**MISSION D'AUDIT INDÉPENDANT DES MARCHÉS PUBLICS AU TITRE
DE LA GESTION BUDGÉTAIRE 2018**

RAPPORT D'AUDIT DE MATERIALITE

VERSION DEFINITIVE

Photo : Forage équipé fonctionnel avec pompe immergée de 14m³, Château d'eau de capacité 100m³ avec 12m de hauteur sous cuve

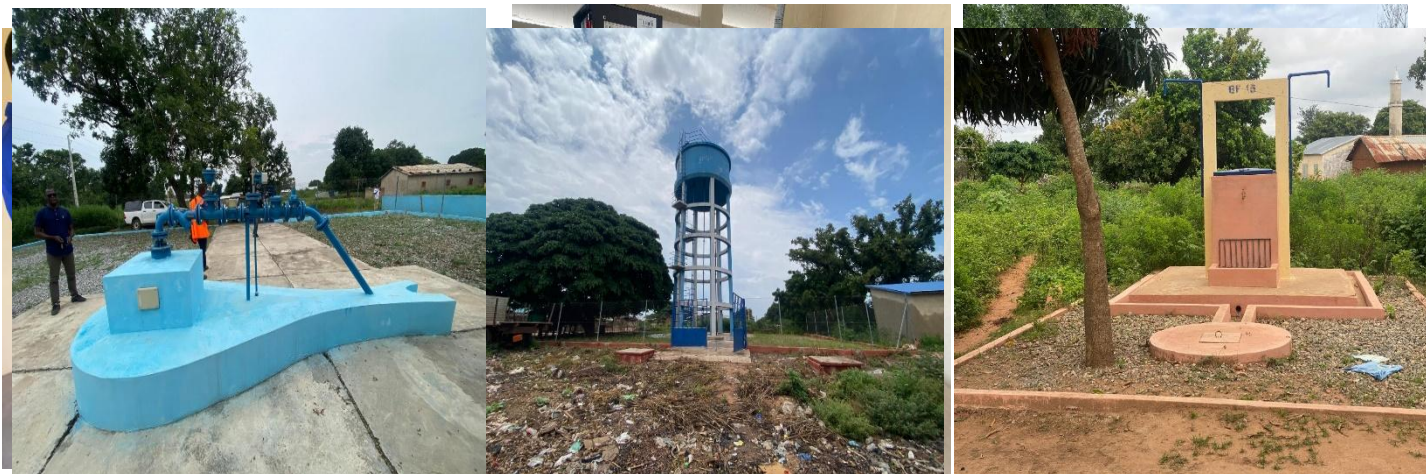
Les travaux réalisés sont conformes aux normes techniques, mais plusieurs équipements clés ne sont pas opérationnels, compromettant l'efficacité des installations.

- Réparer ou remplacer les équipements défectueux avant la réception définitive (groupes électrogènes, démarreurs progressifs, bacs de chloration, robinetteries, etc.).
- Former et sensibiliser les fermiers et les utilisateurs pour améliorer l'entretien des équipements et réduire les impayés.
- Mettre en place des inscriptions sur les ouvrages pour faciliter leur traçabilité.
- Renforcer le suivi technique et administratif en intégrant un contrôle rigoureux des contrats actualisés.
- Accélérer les travaux en retard, notamment à Alafiarou, tout en veillant au respect des normes de qualité.
